Annexe complémentaire 5 – Préconisations du SDIS – Ombrée d’Anjou

Cette annexe retrace l’historique des échanges, retranscrit le document envoyé par le SDIS 49 et présente le plan détaillé du projet comprenant les cotes utiles pour observer le respect des recommandations du SDIS.

Schéma de la voie engins

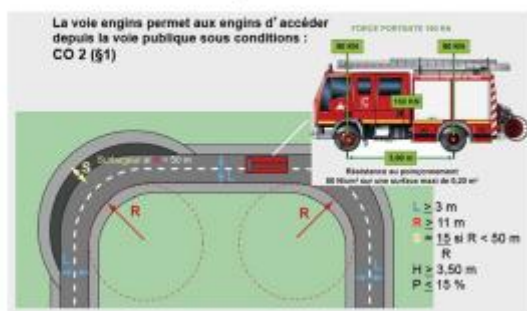
- Ceinturer le site par une « voie engin ». (Schéma au verso)
